Gliwice, 09 września 2025 r.
OS3-OS3f-5501/431-2/25

PGE Energetyka Kolejowa Obsługa Sp. z o.o. Obszar Serwisowy Południowy w Krakowie w odpowiedzi na pismo z dnia 18.08.2025 r. uzgadnia budowę punktu przesiadkowego wraz z infrastrukturą na dz. 542/3 w m. Łowczówek. Jednocześnie informujemy, że w przedmiotowym terenie PGE Energetyka Kolejowa S.A. posiada urządzenia naniesione na plan orientacyjny.

Mapa do celów projektowych

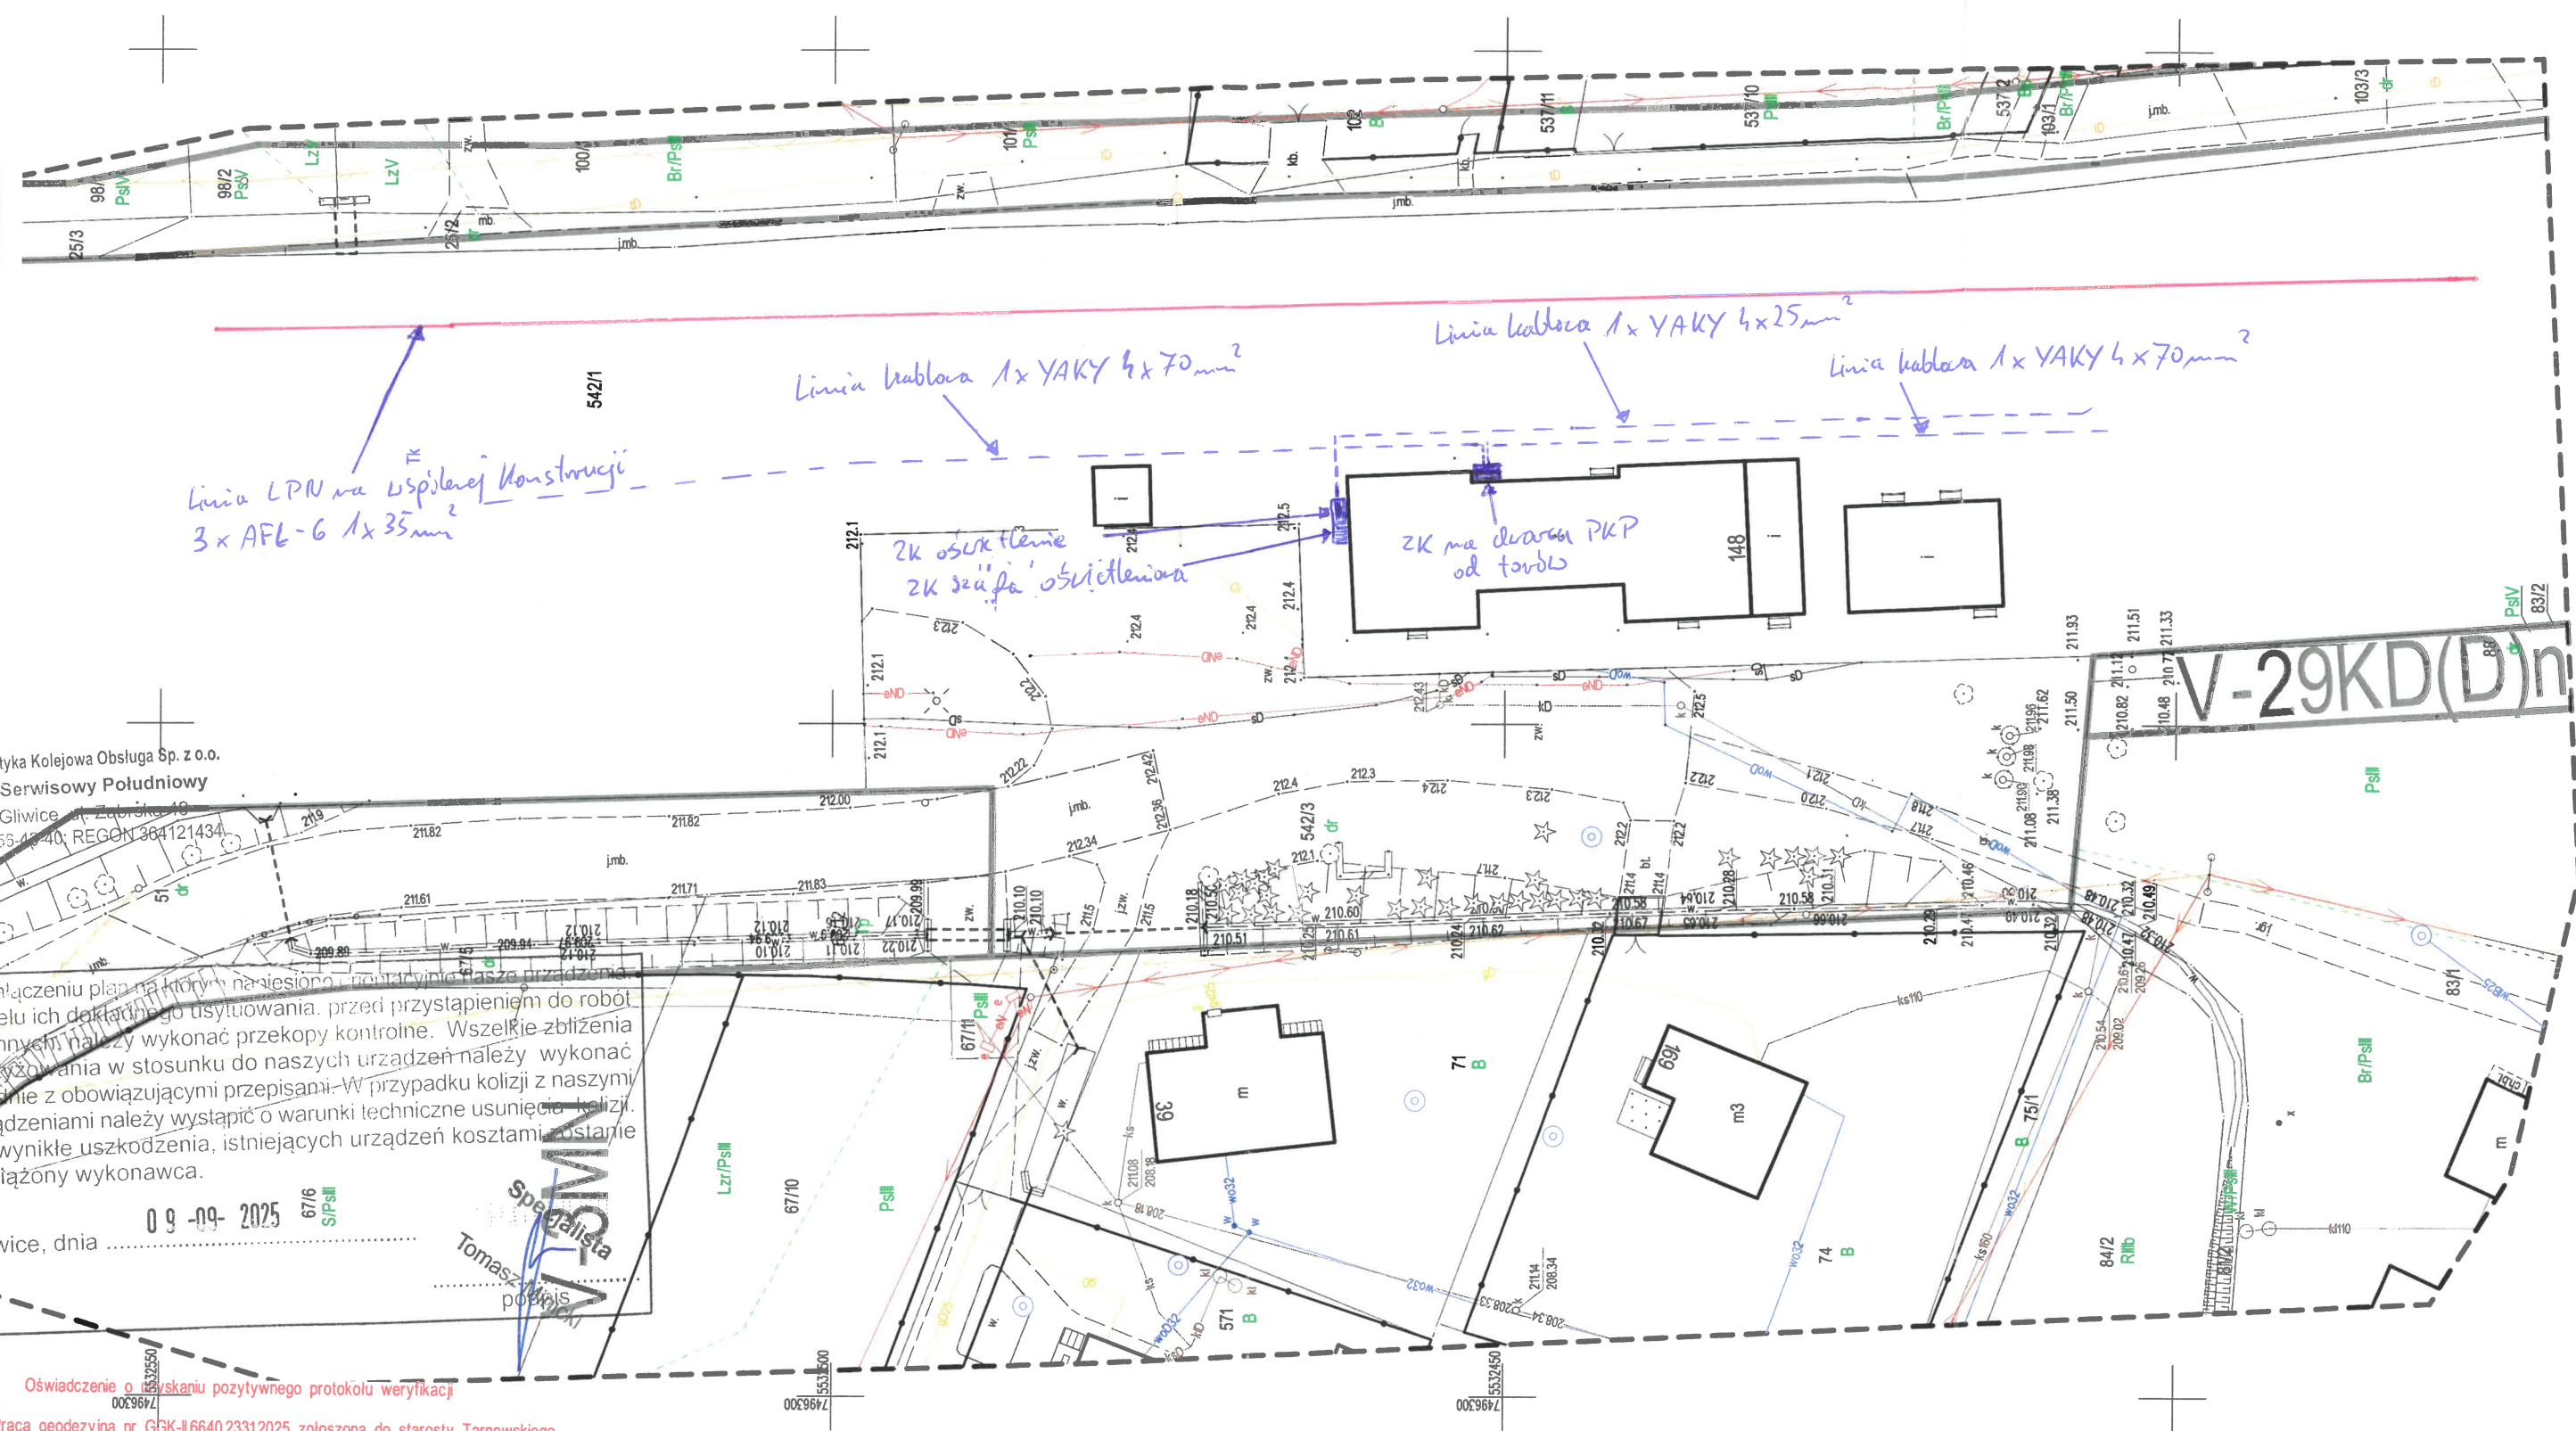
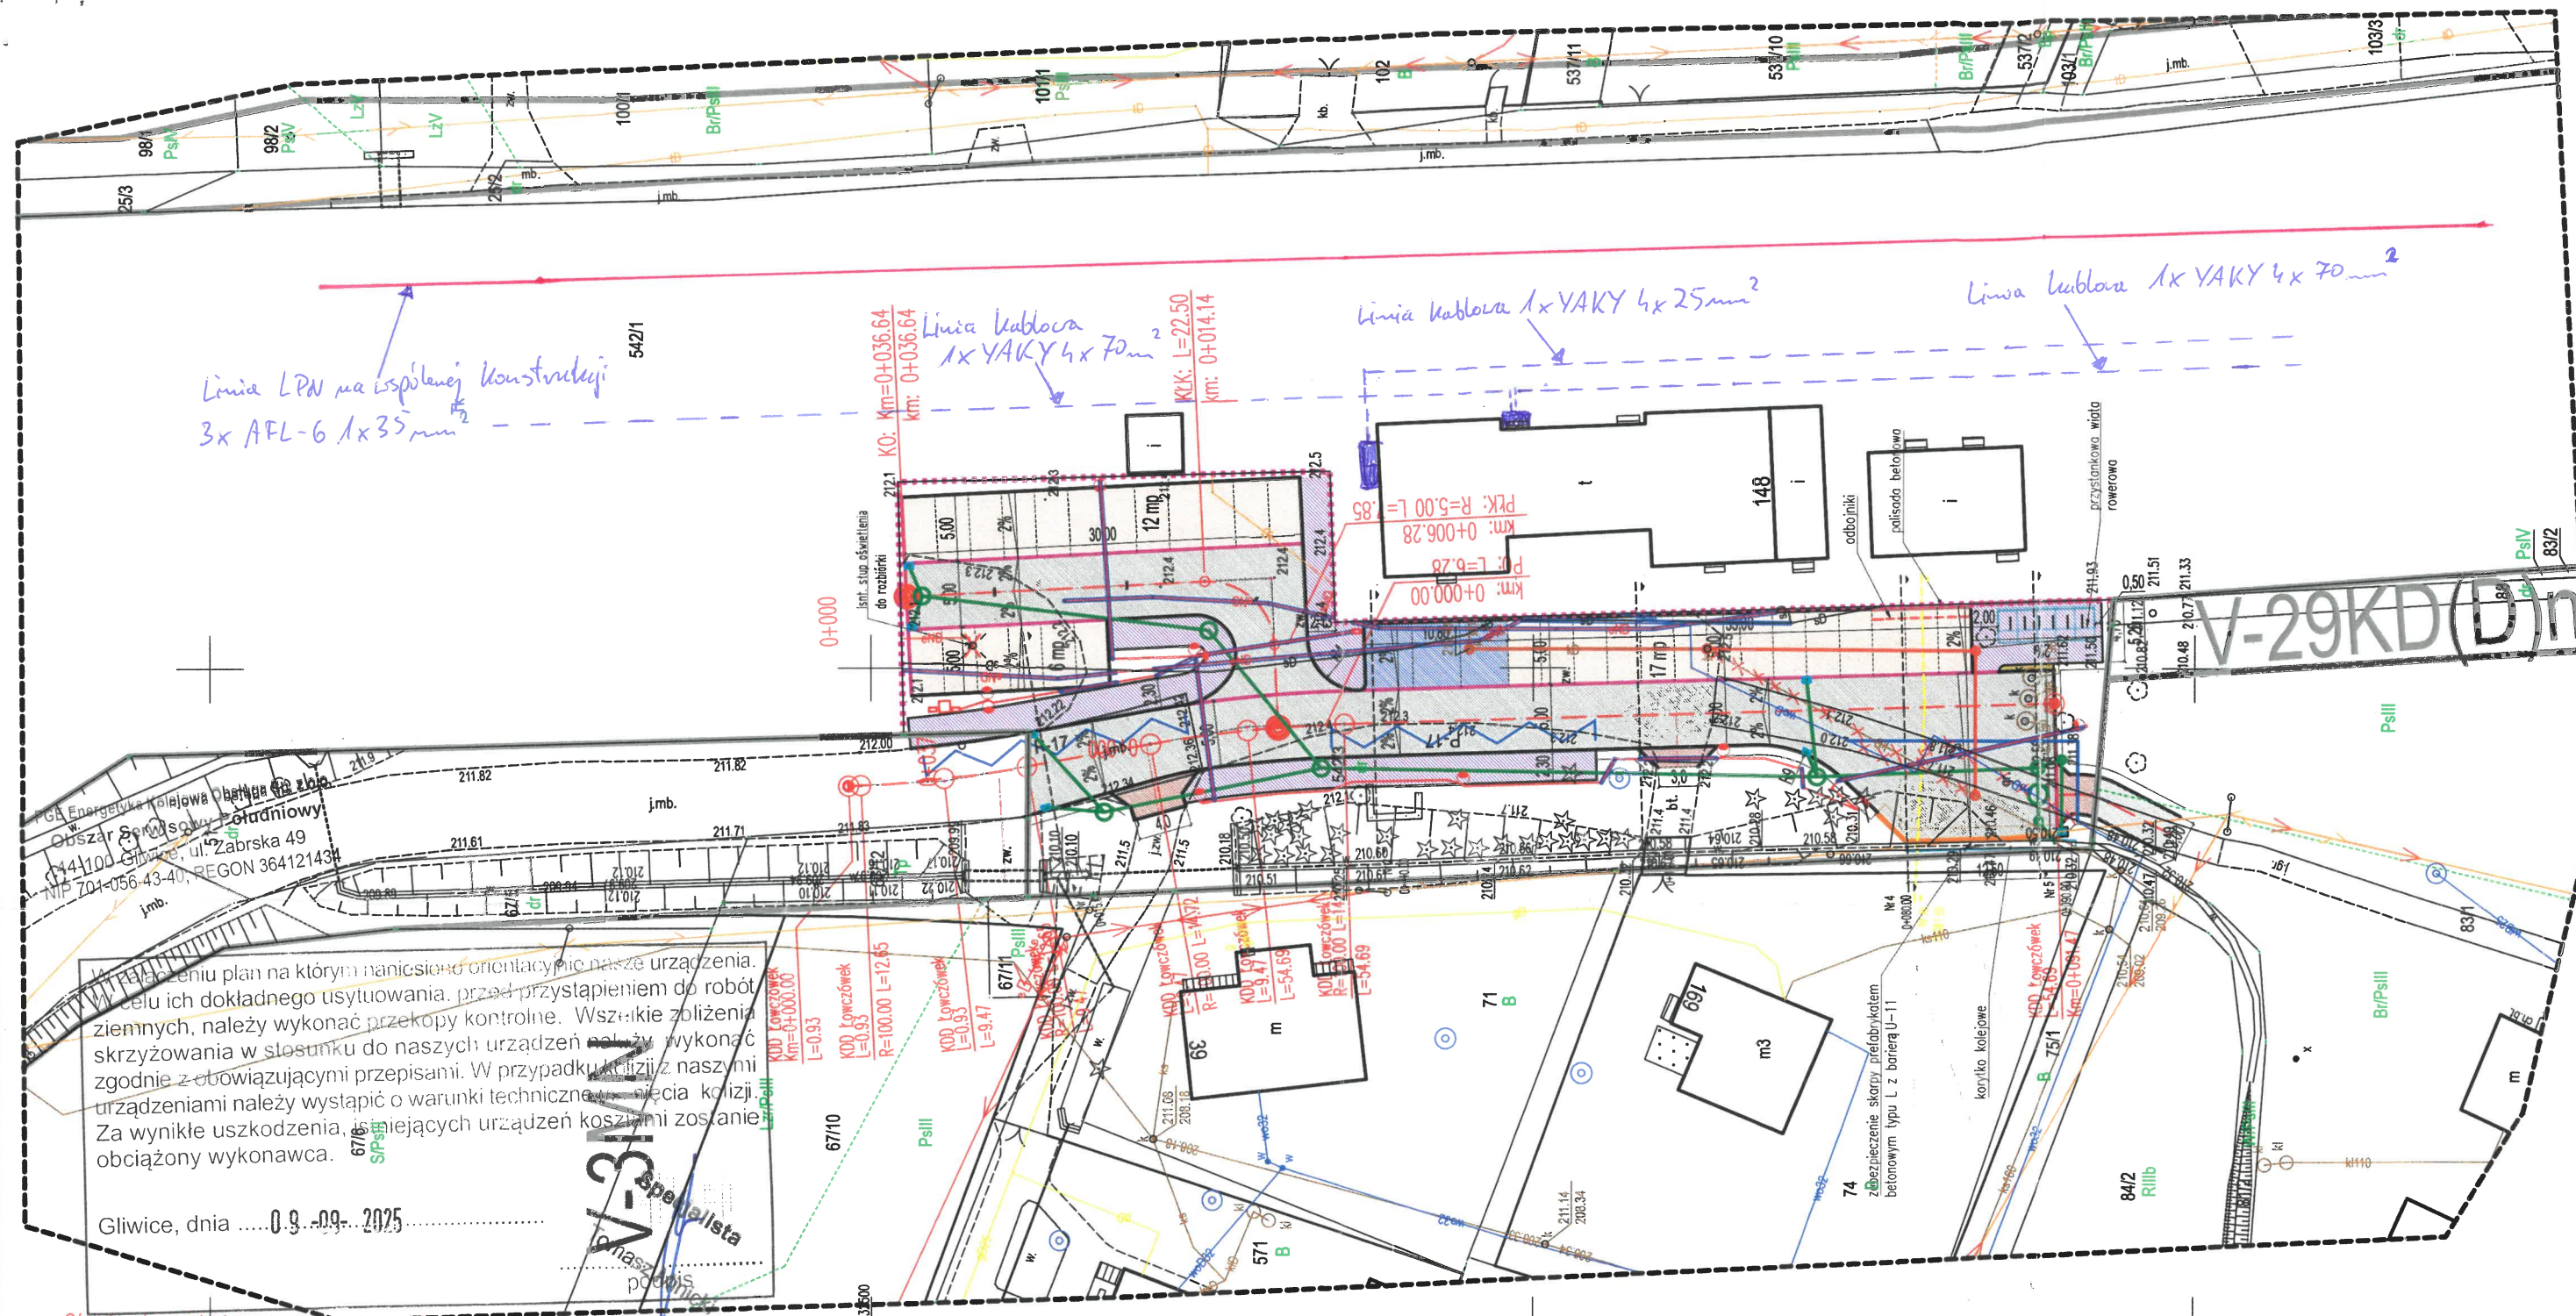
PGE Energetyka Kolejowa Obsługa Sp. z o. o.
Obszar Serwisowy Południowy
Rejon Serwisowy Tarnów
33-101 Tarnów, ul. Powstańców Styczniowych 36
Naniesiono orientacyjne urządzenia
PGE Energetyka Kolejowa S.A.

W załączeniu plan na którym naniesiono orientację nasze urządzenia. W celu ich dokładnego usytuowania, przed przystąpieniem do robót ziemnych, należy wykonać przekopy kontrolne. Wszelkie zblizenia skrzyżowania w stosunku do naszych urządzeń należy wykonać zgodnie z obowiązującymi przepisami. W przypadku kolizji z naszymi urządzeniami należy wystąpić o warunki techniczne niecia kolizji. Za wyniki uszkodzenia, istniejących urządzeń kosztami zostanie obciążony wykonawca.

Naniesiono orientację nie uszeregowano
PGE Energetyka Kolejowa S.A.
